Un projet alternatif pour le 18 rue Cavens : un projet urbanistique « vert, durable et à visage humain »

- Remarques préliminaires :

- Un projet « alternatif » :

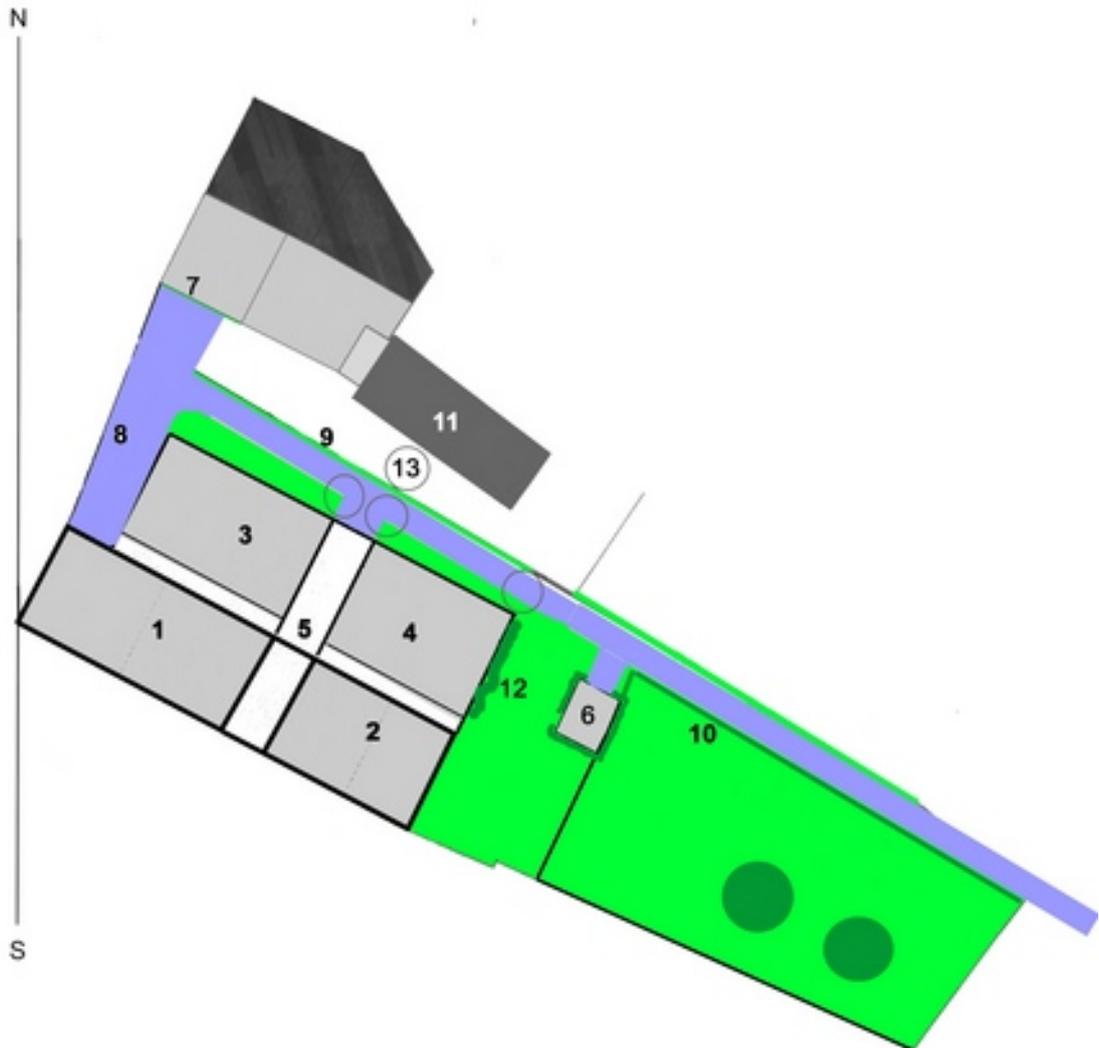
Le projet Cypress ne résout pas cette équation, car :

- dans un Centre ancien qualifié de « *protégé* » (mais de qui et de quoi ?), il fait table rase du patrimoine malmédien sans la moindre mesure compensatoire. Nos concitoyens sont pourtant fort sensibles à la sauvegarde de leur patrimoine (cf. pétitions : une de plus de 1000 signatures, une autre de plus de 400) ;

- il met à l'ombre un capteur solaire, des pièces de jour de la maison voisine et empêche l'installation de panneaux photovoltaïques sur son annexe ;
- il ne permet pas le maintien de la petite place faisant face à la Hore Kinon et la réalisation du piétonnier prévu en 2007. Il se limite à un « geste architectural » sans dimension urbanistique ;

- son choix architectural est en rupture avec le contexte (Hore Kinon, entre autre, dont nos concitoyens demandent le classement ;
- il n'envisage pas de logements (à un coût accessible) pour les familles avec plusieurs enfants et favorise la transformation du quartier en un zoning d'appartements pour rentiers et couples sans enfants.

- Il ne propose pas de mesures parasismiques, alors qu'à Malmedy, le risque d'un tremblement de terre est nettement plus élevé qu'à Bruxelles, par exemple.

Or, force est de constater que la notice d'évaluation des incidences n'examine ni n'évalue les alternatives ou les solutions de substitution au projet, notamment en termes de localisation, ni même ne justifie concrètement le choix de la solution retenue. Aucune solution alternative n'a été examinée dans le cadre de la procédure d'évaluation des incidences sur l'environnement ni, *a fortiori*, n'a été mise à la disposition du public.

Notre projet alternatif (cf. schéma ci-dessous), en revanche, offre une solution aux différents problèmes soulevés. Il constitue aussi une **esquisse de « solution de substitution »** pour les raisons suivantes :

- Protection du patrimoine et mixité sociale. La rénovation des 2 anciennes maisons permet de de sauvegarder 2 constructions en pans-de-bois et d'offrir 2 logements à des familles avec enfants :
 - 1 logement d'environ 165 m² et 2 kots d'étudiants dans les combles aménagés ;
 - 1 logement d'environ 140 m² dans la 2ème maison.

- Construction d'un volume annexe aux maisons existantes qui offre 3 appartements, avec un garage en sous-sol et un véloport à l'arrière (avec borne de recharge pour vélos électriques), et qui ne met pas à l'ombre le capteur solaire voisin. L'annexe de la maison de J. Arimont, qui intègre ce capteur dans sa toiture, pourrait recevoir des ardoises photovoltaïques maximisant ainsi l'utilisation des énergie renouvelables.

Ce volume annexe (hauteur limitée à 5m côté J. Arimont), en ossature bois (volume parasismique en matériaux locaux, circuits courts, temps de construction réduit), séquestrerait lui aussi le carbone dans son ossature. Une isolation importante permettrait d'en faire un bâtiment passif.

Ce volume serait « séparé » des anciennes maisons par des puits de lumière vitrés (cf. schéma). Il permet de conserver une vue sur la Cathédrale à partir de la rue Cavens et d'aménager un piétonnier reliant le parc du Châtelet à la Hore Kinon.

- Maintien d'une petite place (en face de la Hore Kinon) sur laquelle on trouve 3 places de parking (dont une réservée à J. Arimont devant son entrée), l'entrée du piétonnier (et de la servitude donnant accès à une propriété privée) et l'entrée du garage souterrain (à côté de la maison Nicolet) aménagé sous le volume annexe.

Le maintien d'une ouverture dans le front bâti permettrait de relier le Malmundarium à la Hore Kinon (plan d'aménagement de la place du Châtelet, version 2007).
